# GODTHÅBSVEJ

Forslag til lokalplan i supplerende høring

**Supplerende høring  
fra 11. december 2013 til 3. januar 2014**

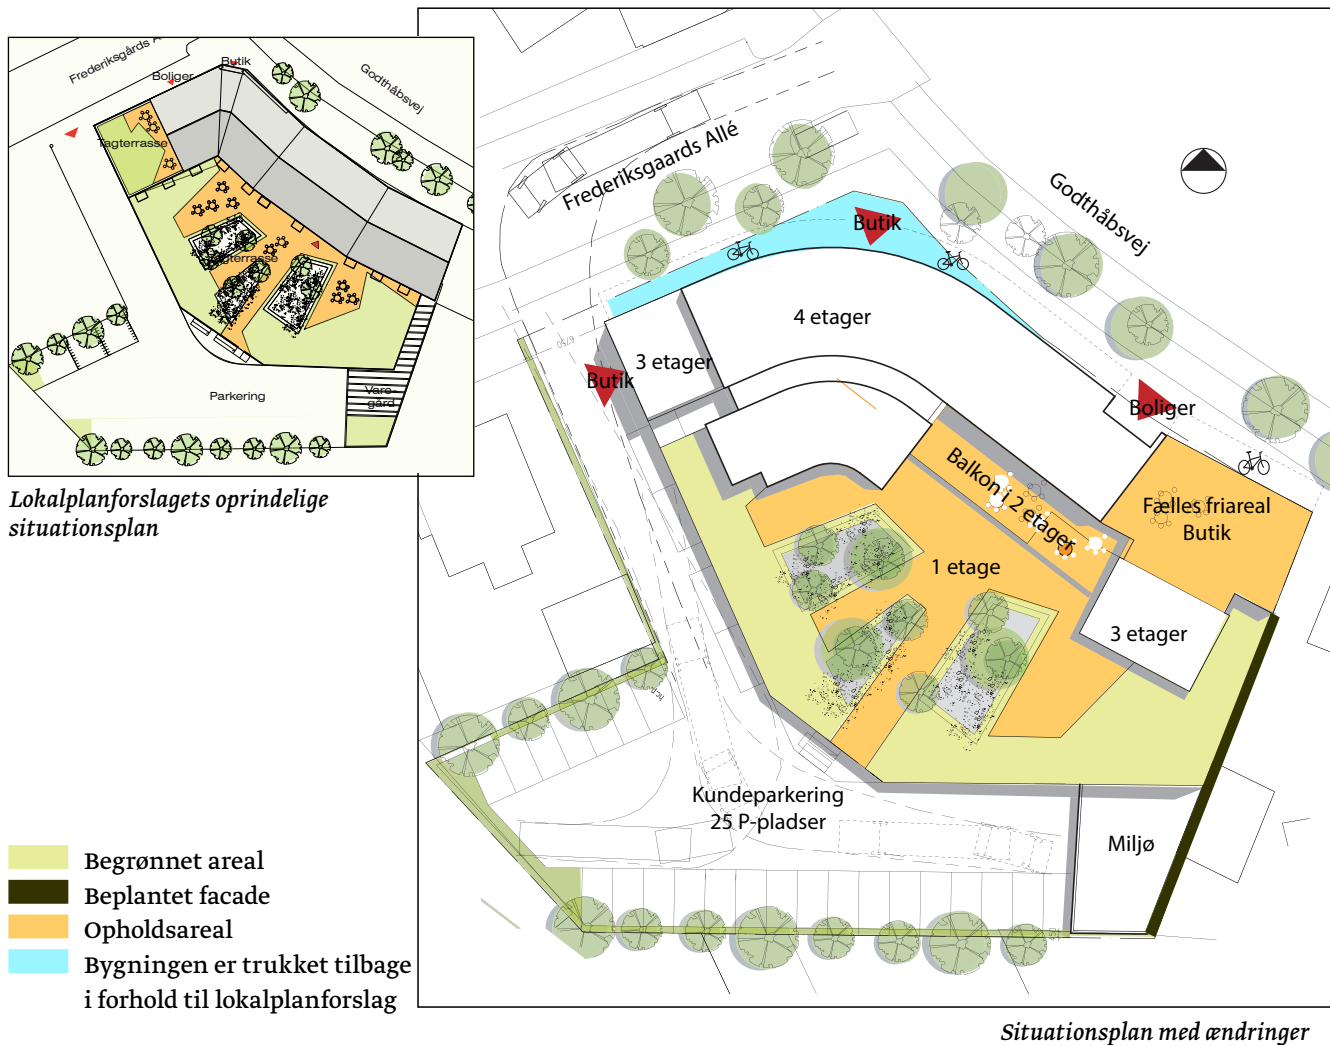
- Projektets udformning omdisponeres, så bygningskroppens hjørne ændres til en bue og bebyggelsen trækkes ca. 5 m tilbage fra vejlinje mod Frederiksgårds Allé, vist med blått på tegning, så der kan bevares friareal på hjørnet. Det vil give færre skyggegener om morgenen og midt på dagen.

- Tagterrassen mod Frederiksgårds Allé fjernes og erstattes af balkonterrasser, der placeres på bygningens sydside mellem to udbygninger, vist med orange på tegning, der bliver fælles opholdsareal for beboerne.

- Den faste belægning på terrassen over butikken vil primært blive placeret langs bygningens sydfacade, og der anlægges et bredt plantebælte langs terrassens kant, vist med lys grøn på tegning, sådan at indbliksgener mindskes.

- For at begrænse støj fra parkering og varetransport opføres den enetages bygning med brandvæg ca. 50 cm fra skel mod øst (Godthåbsvej 203), vist med sort farve på tegning. Muren vil fungere som støjskærm og begrønnes, så den kommer til at fremtræde som en grøn væg.
